天津地铁 4 号线南段工程成林道站附属工程
项目地块风险管控与修复方案补充变更

编制单位：中交第二公路工程局有限公司
二零二一年九月

项目名称:天津地铁4号线南段工程成林道站附属工程污染地块

图 2.1-1 地块范围调整示意图

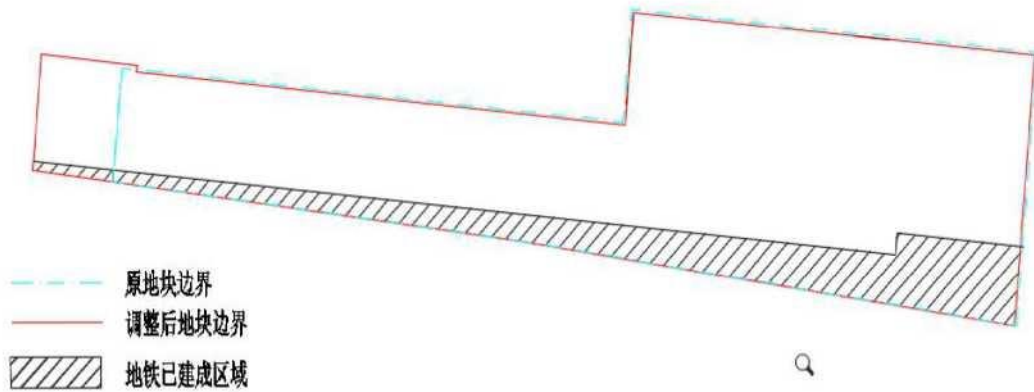
本地块面积由原 3210.85m² 调整为 3328.46m²。调整内容包括：（1）对原 3210.85m² 范围内的矢量坐标按照工法桩外边界范围进行了精细化调整，面积由 3210.85m² 调整为 3146.05m²（以下简称“A 区域”），减少 64.8m²，（2）在调整后 3146.05m² 范围的西侧区域增加 182.41m²（以下简称“B 区域”）。

图 2.2-1 A 区域拐点示意图

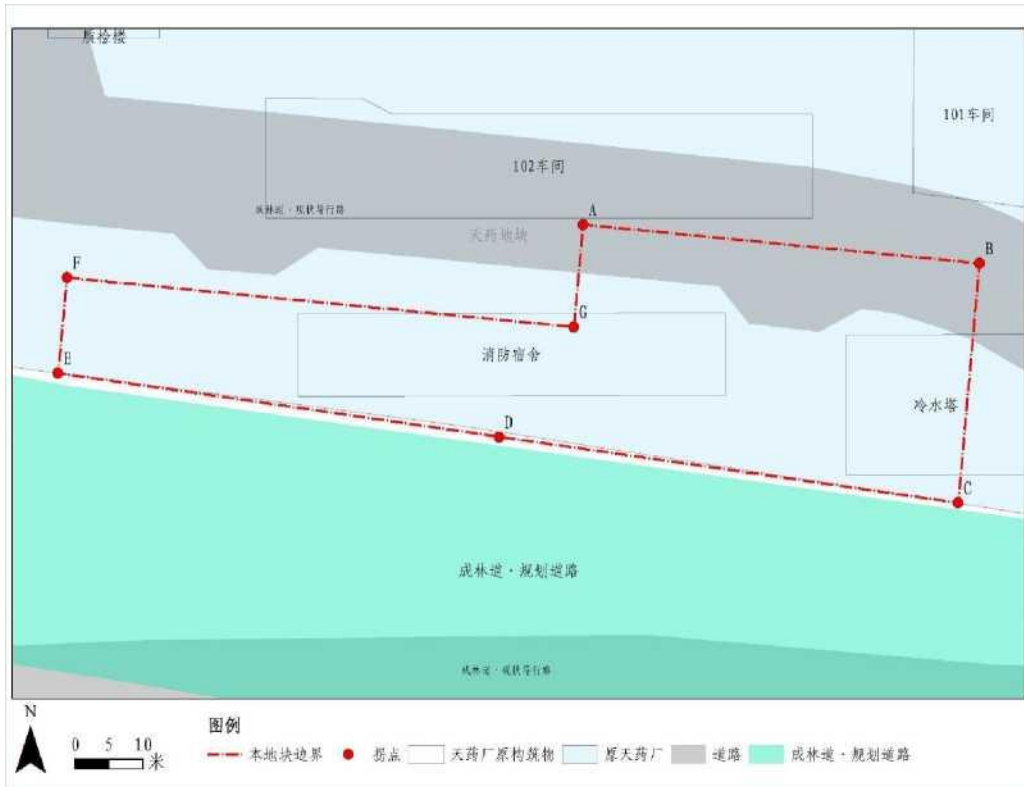
根据地铁建设方提供资料，A 区域面积由原 3210.85m² 调整为 3146.05m²，减少 64.8m²，扣除地体已建成区域，A 区域实际修复面积为 2544.40m²，调整前 后 A 区域拐点坐标详见表 3-1 及图 3-1 所示，调整前后 A 区域修复范围拐点坐标 详见表 3-2 及图 3-2 所示。拐点坐标数据显示，调整后 A 区域范围各拐点坐标均 在调整前区域边界范围内，未涉及天药地块污染区。调整后区域均在天津市地下 铁道集团有限公司组织开展的环境质量调查、风险评估及污染修复工作区域范围 内。

图 2.3-1 地下水围护结构修建范围示意图

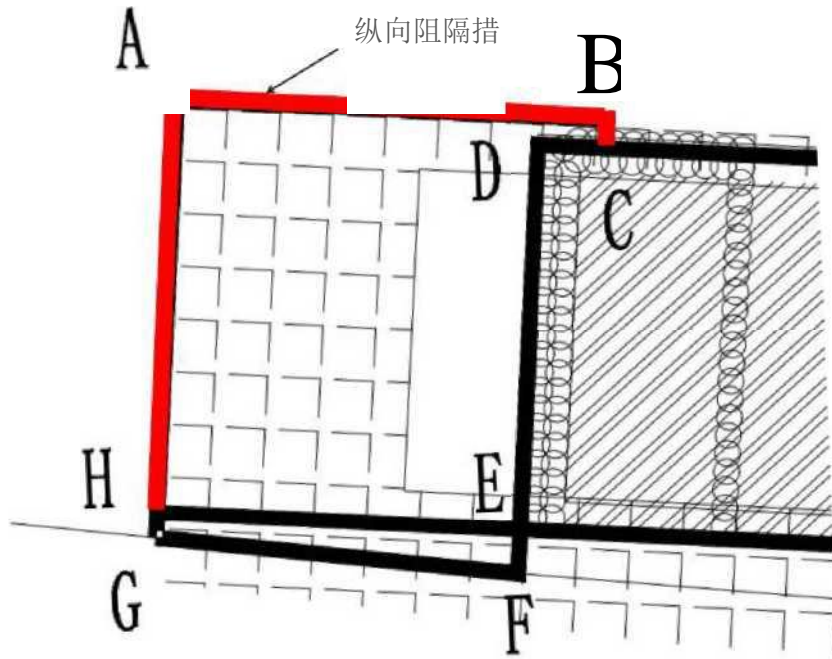
根据补充风险评估报告，B 区域北侧及西侧紧邻天药地块，天药地块地下水 人体健康风险不可接受，建议对 B 区域地下水建设围护阻隔结构进行地下水阻隔。

天津市地下铁道集团有限公司组织设计单位对此部分维护结构进行深度设计。根据设计文件，B 区域地下水围护结构采用三重管双高压旋喷桩，深度为地下 28.75m，渗透系数不大于 10^{-7} cm/so 由地铁施工方负责建设完成。
